品質マネジメントシステム他のヒアリングコメント回答について

柏崎刈羽原子力発電所第7号機 工事計画審査資料	
資料番号	KK7-063 改1
提出年月日	2020年7月22日

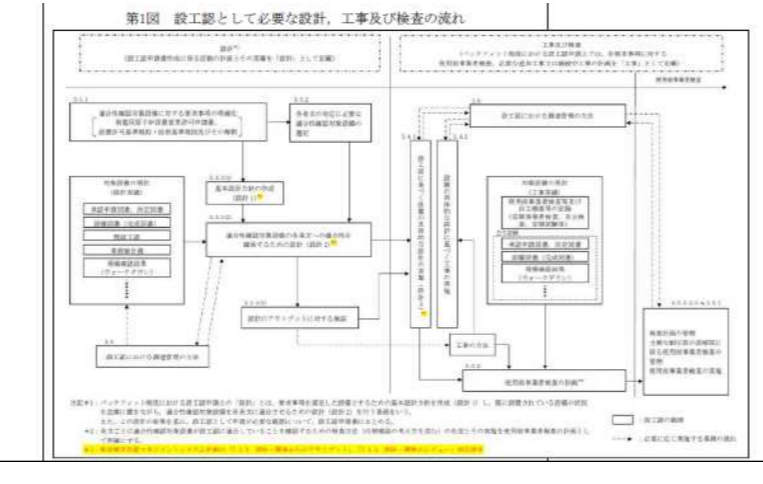
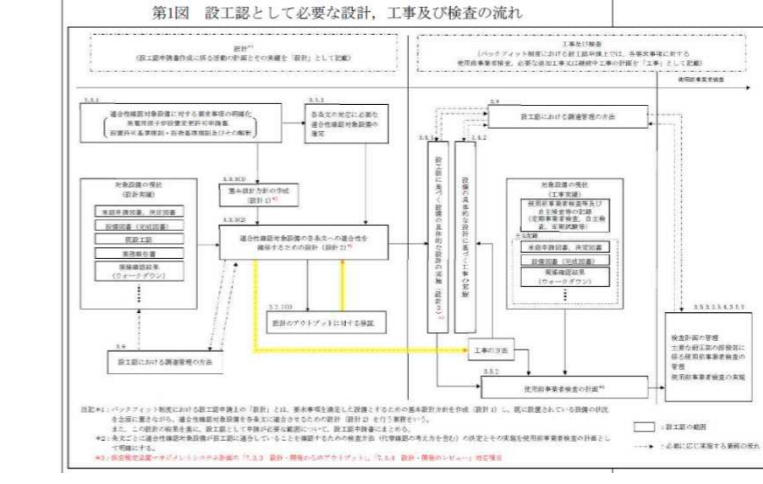
番号	反映図書(頁)	コメント内容	変更前	変更後	変更内容及び理由																																																																																																
KK7 本文-036-1 改4 設計及び工事に係る品質マネジメントシステム																																																																																																					
1	本文 (P2)	「3.2.1(1) 設計管理におけるグレード分け」について、SA 設備に対してのグレード分けが読めないで追記すること。	<p>3.2.1 設計及び工事のグレード分けの適用 設計及び工事のグレード分けは、原子炉施設の安全上の重要性に応じて以下のとおり行う。</p> <p>(1) 設計管理におけるグレード分け 設計管理におけるグレード分けは、「発電用軽水型原子炉施設の安全機能の重要度分類に関する審査指針」に基づく安全上の機能別重要度と発電への影響度に応じて設定した重要度区分を踏まえ、設計管理区分(Ⅰs, Ⅰ, Ⅱ, Ⅲ, 対象外)を設定しグレード分けを実施する。また、当該設備の使用、故障、破損によって法令に定める重大事故等対処施設の重大事故等に対処する機能を阻害若しくは喪失させる設備についても、プランに及ぼす影響度を踏まえ、グレード分けを実施する。</p> <p>(2) 調達管理におけるグレード分け 調達管理におけるグレード分けは、設計管理区分、保全重要度等を踏まえ、品質管理グレード(Ⅰ～Ⅳ)を設定しグレード分けを実施する。</p>	<p>3.2.1 設計及び工事のグレード分けの適用 設計及び工事のグレード分けは、原子炉施設の安全上の重要性に応じて以下のとおり行う。</p> <p>(1) 設計管理におけるグレード分け 設計管理におけるグレード分けは、「発電用軽水型原子炉施設の安全機能の重要度分類に関する審査指針」に基づく安全上の機能別重要度と発電への影響度に応じて設定した重要度区分、並びに重大事故等対処設備においては当該設備の機能の重要性を踏まえ、設計管理区分を設定しグレード分けを実施する。</p> <p>(2) 調達管理におけるグレード分け 調達管理におけるグレード分けは、設計管理区分、保全重要度等を踏まえ、品質管理グレードを設定しグレード分けを実施する。</p>	<ul style="list-style-type: none"> <li>また、以降の記載内容は波及的影響の観点からの記載であり、重大事故等対処設備に対する設計管理グレード分けを示していないことから、記載を見直し。</li> <li>グレード区分は、説明書に詳細を記載しているため本文の記載を削除。「(設計管理区分)の(Ⅰs, Ⅰ, Ⅱ, Ⅲ, 対象外)」「品質管理グレード」の(Ⅰ～Ⅳ)の記載。</li> </ul>
